Contribution du Syndicat des Énergies Renouvelable (SER) à l'Enquête Publique relative au projet de charte du Parc naturel régional de Gâtine Poitevine

22/05/2026

La prise en compte de ces cinq principes a conduit à cartographier des « secteurs de vigilance pour le développement éolien », tenant compte à la fois des zones de sensibilité pour l'habitat ainsi que pour les continuités écologiques et les paysages[2] :

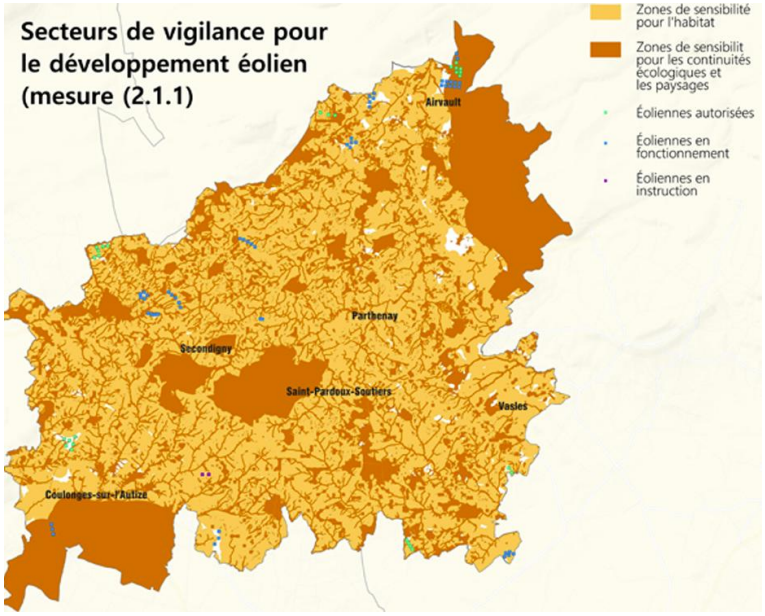
Or, il apparaît clairement **que la quasi-totalité du territoire du futur PNR est concernée par des zones d'exclusion de l'éolien**, empêchant donc à terme le développement de nouveaux projets éoliens, voire le repowering de parcs aujourd'hui en exploitation et pourtant également situés dans des zones d'exclusion.

De surcroît, une analyse comparative de ces données avec les secteurs de vigilance cartographiés dans le projet de charte du PNR permet de mettre en exergue que sur les 77

turbines en fonctionnement, 62 sont situées en zone d'exclusion de l'éolien, ce qui représente une puissance installée de 158 MW.

Autrement dit, si en l'état les parcs en fonctionnement ne permettent d'ores-et-déjà pas d'atteindre les objectifs fixés, la limitation du repowering induite par le projet de charte sera susceptible de diminuer de 80 % la puissance installée sur le territoire, en total contradiction avec les orientations arrêtées par le Gouvernement dans la dernière programmation pluriannuelle de l'énergie (PPE).

« *Exclure la construction sur les zones de sensibilité (voir Plan de Parc) établies selon les principes suivants :* »	« *Apporter une attention particulière aux projets éoliens situés sur les zones de sensibilité (voir Plan de Parc) établies selon les principes suivants. Les projets éoliens feront l'objet d'une analyse au cas par cas, fondée sur une évaluation environnementale proportionnée aux enjeux identifiés et mettant en œuvre la séquence Eviter -Réduire - Compenser*. »

Rédaction actuelle (p.132)	Rédaction proposée
« *Privilégier un écart minimum de 600 m avec les habitations.* *Veiller à une prise en compte stricte des enjeux liés aux continuités écologiques et secteurs patrimoniaux.* *Eviter le mitage en privilégiant les parcs d'un minimum de 4 mâts.* *Aller au-delà des 500 mètres réglementaires pour les monuments historiques en travaillant, au cas par cas, sur les co-visibilités.* *Intégrer la nécessité de zones de respiration dans lesquelles aucun parc éolien n'est visible (ligne de crête entre les hauteurs du territoire).* »	« *Respecter la distance d'éloignement de 500 mètres avec les habitations prévue par l'article L.515-44 du code de l'environnement.* *Veiller à une prise en compte stricte des enjeux liés aux continuités écologiques et secteurs patrimoniaux.* *Eviter le mitage en privilégiant une implantation intégrée du paysage et tenant compte des enjeux de ce dernier.* *Prendre en compte l'impact des projets sur les vues portées sur les monuments historiques ouverts au public ainsi que sur les vues offertes depuis lesdits monuments (depuis les points de vue normalement accessibles et dont la qualité est telle qu'elles participent effectivement à leur conservation).* *Veiller à une prise en compte des zones de respiration dans le volet paysager des études d'impacts des porteurs de projets.* »
